表 B.2 监理工程师通知单

工程名称：德令哈峡阳新能源发电有限公司德令哈市 20 兆瓦并网光伏发电项目

编号：2016-09-01

关于现场设备基础基层处理事宜

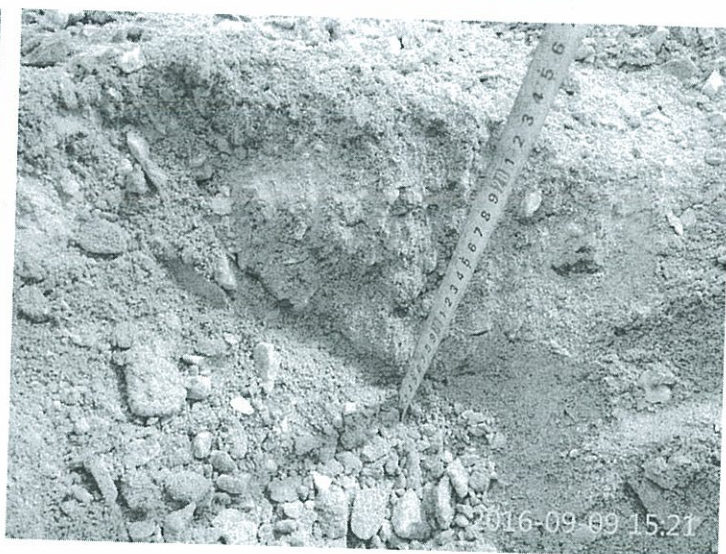
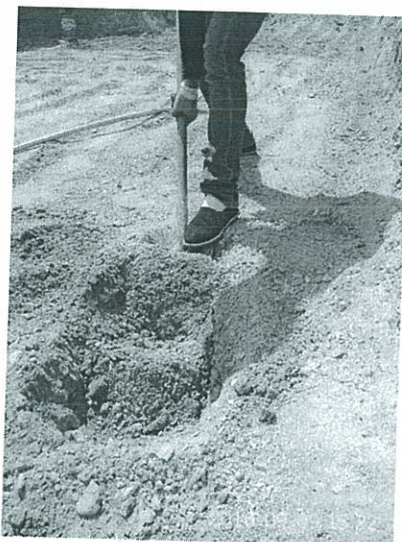
经现场检查发现你单位在变电站设备基础基槽清槽过程中，工人采用打夯机夯平槽底虚土，严重违反了基坑槽底处理规范要求，为工程质量留下隐患。现通知你单位停止基槽清理作业并继续开挖至原土持力层，采用人工清槽。经各方共同验槽合格后方可进行下一步施工。

针对监理通知，我单位对变电站设备基础基坑清理作业方式做出了整改，立即停止打夯，采用人工清槽的方式清理 20cm 至未被扰动的原土持力层。现已整改完成。

已整改，可以进行下一步施工。
